# Infrastructures de transport I - Application 7

## Rapport d'accompagnement – Road Safety Inspection

### 1. Contexte de l'inspection

Ce rapport sert de complément au rapport d'inspection établi selon les principes de la norme SN 641 723 pour une partie de la Route de la Sorge d'environ 900 mètres.

Figure 4 - Positions des déficits de sécurité, moitié ouest (Faible, Moyen, Elevé = Vert, Orange, Rouge)

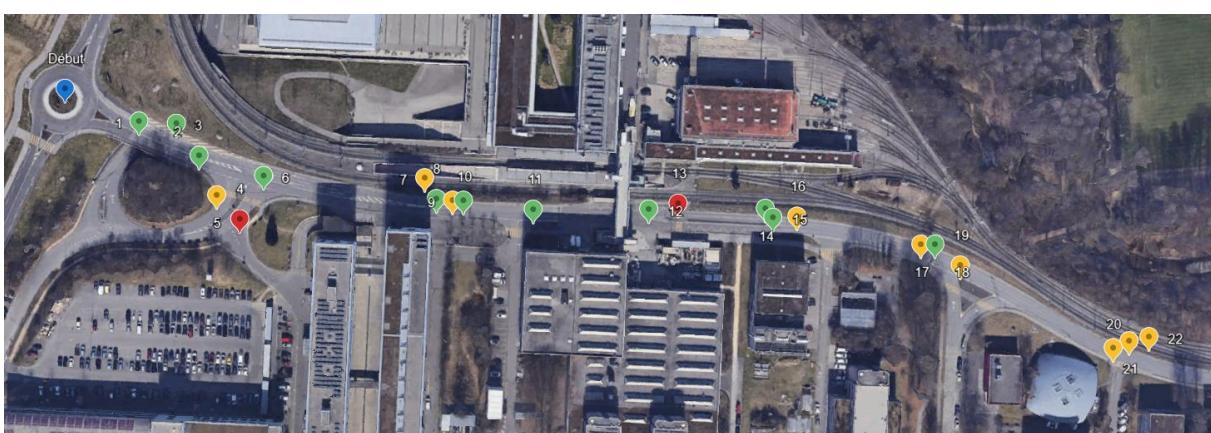
Différents défauts (5, 10, 22) montrent une conception désuète de la géométrie du tronçon car elle ne correspond plus aux différents cas de charge déterminants. A l'aide un petit calcul réalisé dans la grille RSI, il a par exemple pu être démontré qu'il serait nécessaire d'élargir la chaussée d'environ 1.50 mètre pour être en conformité avec le cas de charge déterminant.

Comme il est possible de le voir au niveau du défaut 28 de la grille RSI, le virage possède un rayon de courbure trop faible. Au cours de l'inspection, un rayon de courbure d'environ 25 mètres a été mesuré alors que, étant donné la vitesse légale de 50 km/h, la courbure devrait être beaucoup plus importante (75 mètres selon le cours).

Dans le cas de la surface de circulation, plusieurs cas d'ornierage ont notamment pu être mis en évidence lors de l'inspection (défauts 8 et 15). D'autres défauts mineurs ont également été découverts sur le tronçon avec un couvercle de regard enfoncé (défaut 12) ainsi que de l'enrobé bitumineux fissuré (défaut 21).

En ce qui concerne la signalisation verticale du tronçon. Les défauts 1 et 7 concernent la mauvaise visibilité du panneau de signalisation, compromettant ainsi la clarté des indications routières pour les conducteurs. De plus, les défauts 11 et 14 révèlent que certains panneaux sont mal positionnés, ce qui pourrait entraîner une confusion potentielle pour les usagers de la route. Le défaut 19 représente une situation de danger moyenne, avec un panneau de signalisation clé qui présente un risque de chute en raison de leur inclinaison prononcée.

Le marquage au sol a également été inspecté par l'équipe qui a remarqué différents défauts. Les défauts 6 et 18 concernent un marquage peu visible, ce qui peut créer des confusions pour les conducteurs. Aux défauts 9 et 16, la situation est encore plus délicate, il y a une absence totale de marquage au sol, ce qui peut rendre la navigation difficile. Au défaut 23, on a repéré du marquage au sol désuet, qui pourrait induire en erreur les usagers de la route. Enfin, le défaut 26 concerne un marquage au sol de couleur verte, ce qui ne correspond pas aux normes standard et nécessite une correction.

Durant l'inspection de sécurité routière, plusieurs défauts liés aux facilités pour les cyclistes ont été identifiés. Tout d'abord, le défaut 3 concerne une bande cyclable avec une largeur insuffisante, ce qui peut créer des conditions dangereuses pour les cyclistes en limitant leur espace sur la route. Ensuite, au niveau du défaut 17, on observe une bande cyclable qui croise le trottoir, ce qui peut entraîner des conflits potentiels entre les cyclistes et les piétons. Le défaut 20 concerne une bande cyclable qui n'est pas correctement visible.

Les facilités pour les piétons ont également été inspectées par l'équipe qui a remarqué différents défauts. Tout d'abord, le défaut 4 indique l'absence totale de passages pour piétons dans certaines zones, ce qui constitue un risque majeur pour la sécurité des piétons traversant la route. Au défaut 13, on constate que les passages pour piétons existants sont mal positionnés par rapport aux différents accès notamment la passerelle. Les piétons auront par conséquent la volonté de traverser à un endroit inadéquat, créant ainsi des situations potentiellement dangereuses. De plus, les défauts 27, 29, et 30 indiquent une absence de cheminement piéton et de passages dédiés, ce qui compromet la sécurité des piétons en les exposant directement au trafic.
